DODATEK Č. 5
ke Smlouvě o dílo číslo: DS202000523
Agendové číslo: DS202000523/5
Evidenční číslo: DS2021

na provedení stavebních prací
„Sociální bydlení města Liberce Bytový dům E – stavební práce“
reg. číslo projektu: CZ.06.2.56/0.0/0.0/16_057/0009879

INFORMACE O ZMĚNĚ

PŮDORYS

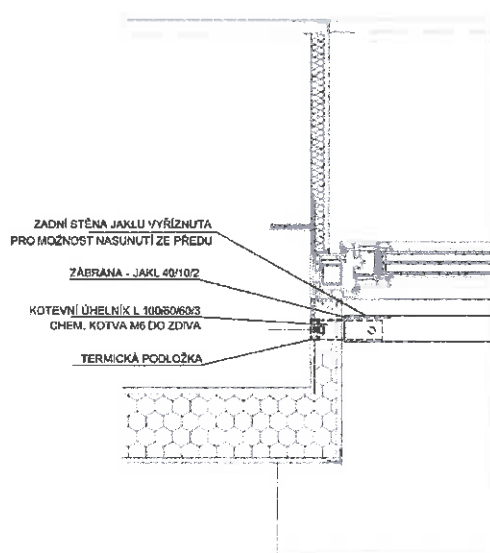
PŘEDMĚT ZMĚN: zábrany do oken

- dle návrhu projektanta budou na oknech s nízkými parapety osazeny zábrany proti pádu

X1038	D+M jeklových zábran na okna	kus	43,000	708,00	30 444,00
-------	------------------------------	-----	--------	--------	-----------

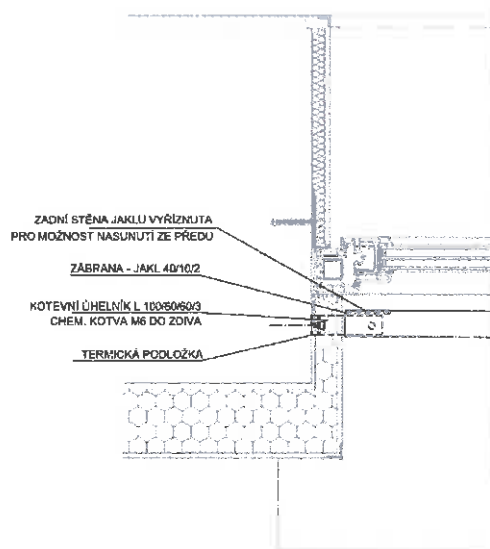
PŘEDMĚT ZMĚN: zábrany do oken
